**Referència:** B-175

**Denominació:** Ampolla 50 ml

**Client:** Estelca

**Motiu informe:** S'han fet modificacions per millorar funcional - 4<sup>a</sup> prova.

MODIFICACIÓN		INFORME	
VERSIÓN	FECHA	OPERACIÓN	SI / NO
V.01	10/05/2021	ALTURA CUELLO BOTELLA / MECHA INFERIOR CENTRADA CON TAPON	SI
Dibujado	Nombre	Fecha	Material figura
Comprobado	E.V.	10/05/2021	Contracción
Esc.	Tol.	1:1 ±0.2	Peso figura
BOTELLA 50 ml.		B-175

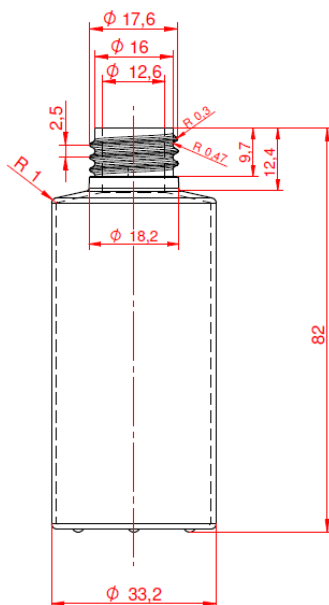
Reducimos altura del la botella en extremos superior 0.60, esta correccion tiene le proposito de acercar la entrada de rosca al extremos pues el tapon, dada su conicidad solo trabaja en los hilos del fondo, al apretar a final del roscado solo coje "medio hilo" provocando que se vea torcido.

Creamos mecha inferior de centrado despues del hombro formando guia de centrado en el final de rosca donde entrará la boca del tapon cuando se cierre y evitara que quede torcido. (La botella blanca de muestra tiene un pequeño aro).

Apreciamos que la rosca no está formada del todo, o sea, está corta y no se corresponde a la forma del acero.

### **DIMENSIONAL:**

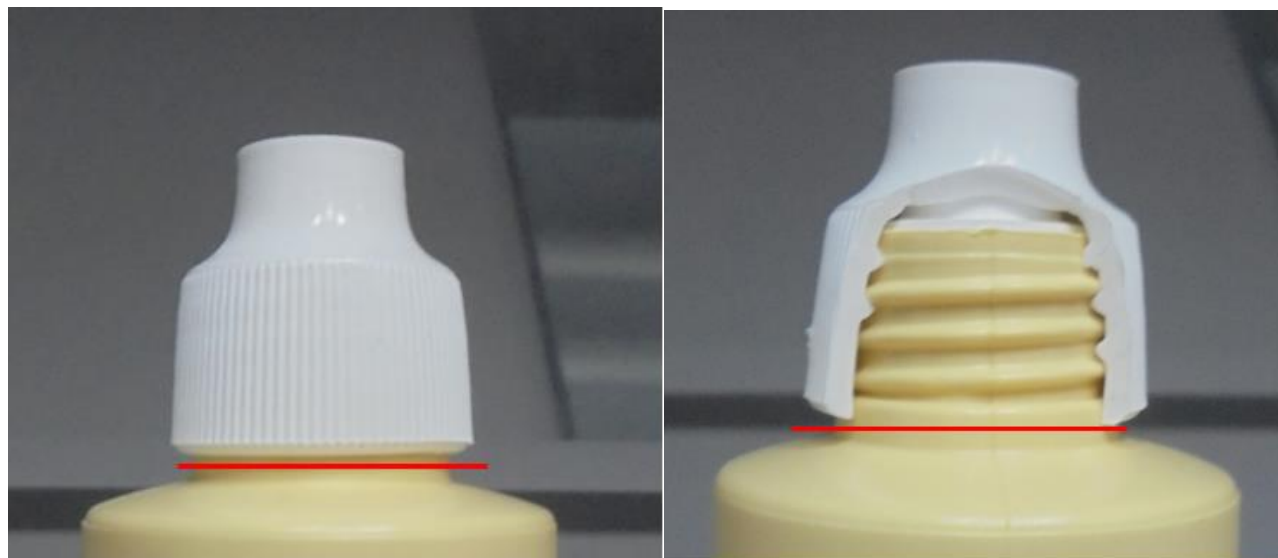
A la campana no ha perdut, però si que amb pressió a l'ampolla amb aigua, surten gotes al lateral del obturador.

El diàmetre interior, ha tornat a augmentar. En l'últim informe, es van fer amb un diàmetre de 12.45 mm, les d'avui fan 12.66 mm. L'ampolla B-49 amb la que s'utilitzava aquest obturador, el diàmetre interior era 12.3-4 mm

El tap roscat segueix quedant una mica tort.

NOK, el tap continua quedant tort, i el roscat no es ok 100%

Amb el plànol actualitzat avui mateix, hi ha les alçades fora de tolerancia.

Tot i que a la campana no han perdut, si que hi ha una mica de fuga entre el coll de l'ampolla i l'obturador.
